Váš dopis zn.: 12301/2018-SSZ-ÚT2/Voj  
Zde dne: 16.2.2018  
Naše zn.: 19332/2018-SZDC-GR-O15  
Vyřizuje: Bc. František Chovanec  
Telefon: 972 244 626  
Mobil:  
E-mail: [chovanec@szdc.cz](mailto:chovanec@szdc.cz)  
Datum: 13.3.2018

## „Peronizace zst.Pačejov a zvýšení rychlosti v km 299,650 – 304,009“

- o - vyjádření odboru provozuschopnosti k technickému řešení projektu stavby

### SO 05-43-01 ŽST Pačejov, orientační systém

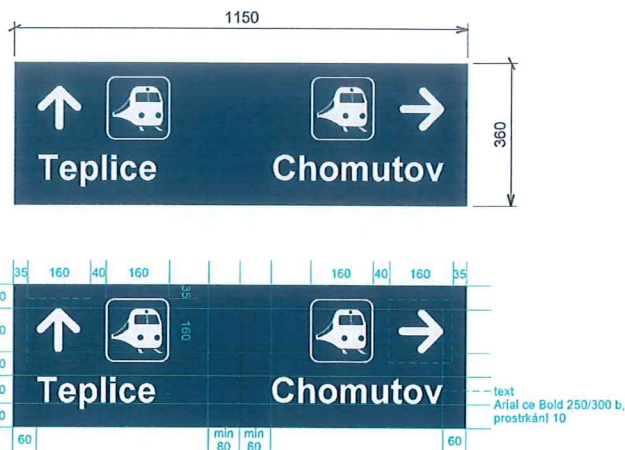
- Označení sektorů na nástupištích neodpovídá požadovanému záměru. Základem je, pokud cestující stojí mezi tabulemi se sektory (např. uprostřed sektoru B), tak musí na obou stranách vidět písmeno sektoru ve kterém se nachází (tedy B), nikoliv tedy dvě rozdílná písmena sektorů. Současně na koncích nástupišť musí být umístěna tabule s číslem koleje a sektoru tak aby platilo shora uvedené. Tímto nám vychází opravdu dva sektory, které se budou dělit v polovině každého nástupiště. Požadujeme přepracovat a doplnit.

- Tabule T10 u koleje 1 a Tabule T11 u koleje 2, jsou zbytečné a matoucí. Požadujeme odstranit.
- Není dopracován orientační systém v podchodu dle Sm.č. 118 a grafického manuálu, resp. označení čísla kolejí a sektorů v podchodu na nárožích spolu s nasměrováním bezbariérových přístupů, a štítků s prismatickým písmem. Pokud se vypracuje orientační systém na nárožích v souladu se sm.č. 118, tak je potom instalace tabulí T21 a T22 nadbytečná. Požadujeme přepracovat.

- Tabule T1 u koleje č.2, požadujeme v oboustranném provedení z důvodu viditelnosti z obou kolejí. Současně prosím zvažte zda nevyrobit oboustrannou i tabuli T1 u koleje č.1 na části vzdálenější od přístupu z podchodu. Pokud by byla viditelná i z přilehlé komunikace tak určitě oboustrannou. Pokud by viditelná nebyla, tak jednostranná postačí.

- Umístění OHM 3 je správné nicméně požadujeme posunout tento dále od přístupu na nástupiště u koleje 1 cca do úrovně tabule T1. Současně upozorňujeme, že ve stejné úrovni by měl být osazen OHM i na nástupišti u koleje 2. Požadujeme přesunout a doplnit OHM na nástupiště u koleje 2.

- Požadujeme do PD doplnit fráze u jednotlivých orientačních hlasových majáčků. Současná dokumentace tyto fráze neobsahuje.
